Mission régionale d'autorité environnementale

**Avis sur le projet de construction du lotissement
« Les Hauts de Cernay » à Reims (51)**

n°MRAe 2019APGE35

Nom du pétitionnaire	SARL Quatreme
Commune	Reims
Département	Marne (51)
Objet de la demande	Projet de construction du lotissement « Les Hauts de Cernay »
Date de réception du dossier	07/03/19

Illustration 1: Localisation du projet et implantation des lots (source: dossier

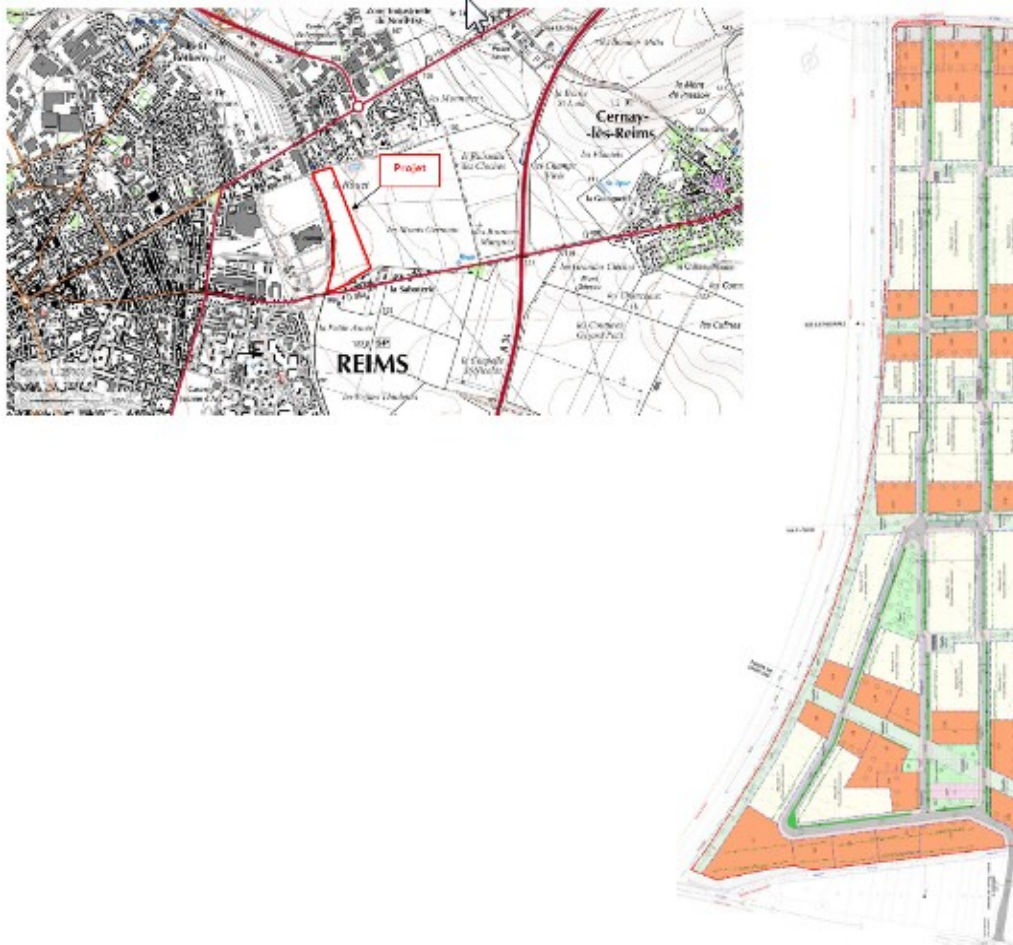
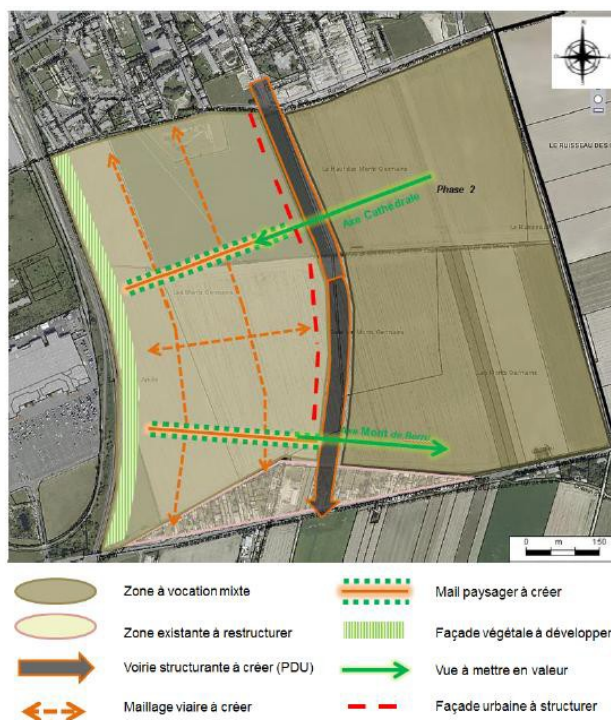
Le dossier indique qu'une voirie structurante sera créée sur un axe nord-sud traversant la zone du lotissement. Le tracé sud de cette route n'est pas précisé. Le dossier doit préciser si le tracé se poursuit au sud ou si elle est prévue en impasse. Si ce projet routier devait se prolonger au sud, l'Autorité environnementale rappelle que la définition de projet indiquée dans le code de l'environnement, à savoir :

L'Autorité environnementale attire ainsi l'attention du pétitionnaire sur la nécessité d'inclure la connexion sud de la route centrale dans l'évaluation environnementale du projet afin que ses potentiels impacts soient analysés et qu'en découlent, le cas échéant, des mesures d'évitement, de réduction ou de compensation.

Illustration 3: localisation de la voie ferrée par rapport au projet (source : dossier)

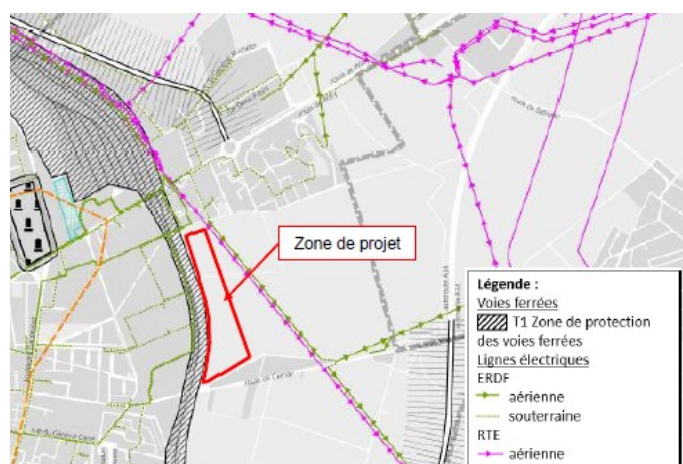
Le secteur est concerné par une voie ferrée à proximité immédiate de la zone du projet (5 m), l'autoroute A34 à environ 1 km à l'est (séparée du lotissement par des parcelles agricoles uniquement), la route départementale RD980 reliant Reims et Cernay-lès-Reims. Le dossier ne présente pas d'étude de l'exposition au bruit des futurs habitants du lotissement. De la même manière, le futur lotissement est

situé à proximité immédiate d'un projet de raccordement de rocade. Il aurait été souhaitable que ce projet d'aménagement soit pris en compte dans l'étude d'impact concernant les incidences sur la qualité de l'air et le bruit qu'il pourrait générer.

L'Autorité environnementale recommande au pétitionnaire de prendre en compte les nuisances induites par le trafic pour les futurs habitants du lotissement, en imposant par exemple aux aménageurs, des mesures de réduction telles que l'utilisation de matériaux spécifiques.
